Keuringsverslag van een elektrische laagspanning- en zeer lage spanningsinstallatie

NIET CONFORM

Plaats van het onderzoek

Straatnaam Bergeneindestraat
Huisnummer 21
Busnummer
Postcode 3454
Gemeente Rummen
Land België

Afbeelding schakel- en verdeelbord:

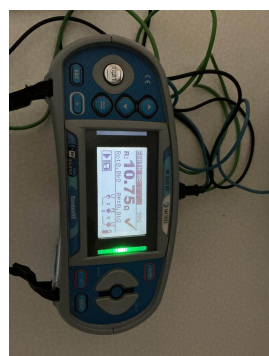
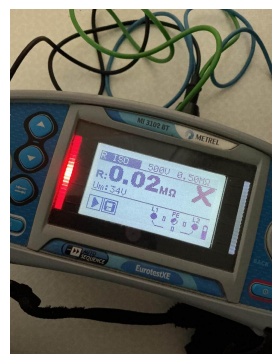
- I5.08 Beschadigd en gebroken materiaal dient vervangen of hersteld te worden. De beschermingsgraad van het verdeelbord tegen rechtstreekse aanraking is onvoldoende. (niet tenminste IPXX-B) (Boek 1 Onderafdeling 4.2.2.3.)

- I5.10 De genaakbare, naakte onder spanning staande delen zijn onvoldoende afgeschermd. (Boek 1 Afdeling 5.1.4. en 4.2.2.3.)
- I5.11 Niet gebruikte invoeringen van het verdeelbord zijn niet correct of onvoldoende afgedicht. (Boek 1 Afdeling 5.1.4. en 4.2.2.3.)

- I5.14 De nominale spanning dient duidelijk vermeld te worden op een oordeelkundig gekozen plaats. (Boek 1 Onderafdeling 3.1.3.3.)
- I6.02 Een algemene differentieelstroombeschermingsinrichting met een nominale stroom (I_n) van minstens 40A en een gevoeligheid van maximum 300mA is niet geplaatst. (Boek 1 Onderafdeling 4.2.4.3. en 5.3.5.3.a.)

- I7.01 De smeltzekeringhouders of houders van kleine vermogensschakelaars met pennen met een sectie kleiner dan 10mm² zijn niet voorzien van kalibreerelementen. (Boek 1 Onderafdeling 5.3.5.5.A.)
